改善箇所説明図

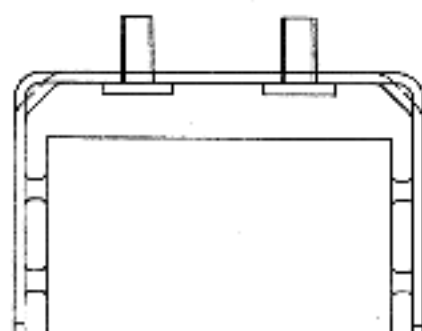
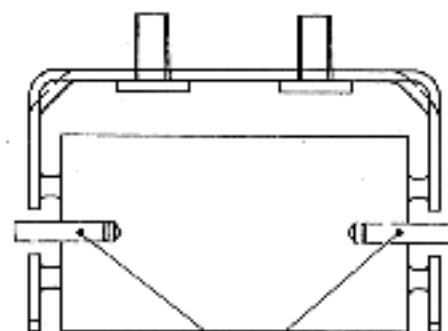
不具合発生箇所

後軸差動装置の振動を低減するために装着されているダイナミックダンパーにおいて、ウエイト支持ゴムの強度が不足していたため、そのままの状態で使用を続けると、最悪の場合、支持ゴムが破損し、ウエイトが脱落するおそれがある。

脱落防止ピン（2ヶ所）追加

全車両、脱落防止ピン（2ヶ所）を追加したダイナミックダンパーに交換する。

識別：当該ダイナミックダンパーの車両前後方向に対して後面に白または黄色のペイントを塗布する。
